グリースニップルキャップ飛出し量変更のご連絡

Notification of change in grease nipple cap protrusion amount

MELFA RH-3/6CRHシリーズ

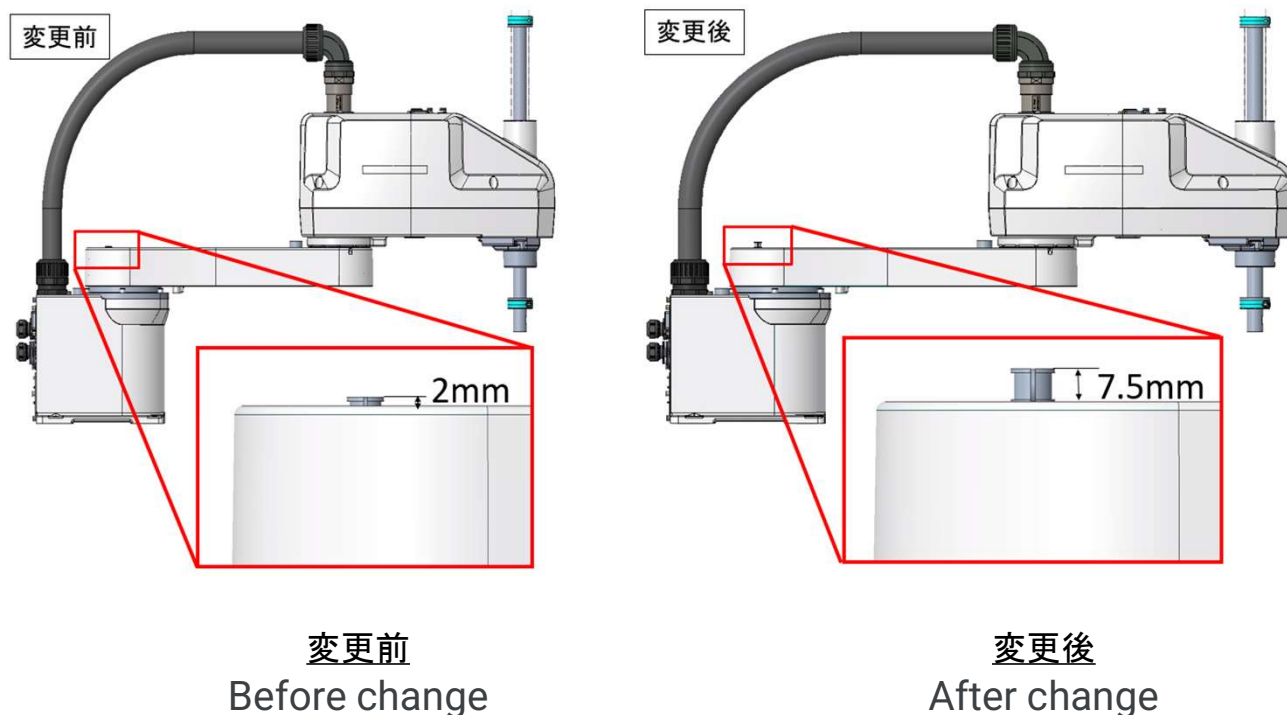
No.1アームからのグリースニップルキャップの飛出し量が2mmから7.5mmに変わります。

The amount of grease nipple cap protruding from No.1 arm changes from 2mm to 7.5mm.

グリースニップルキャップ着脱しやすさ向上のため

To improve ease of attachment and detachment of grease nipple cap.
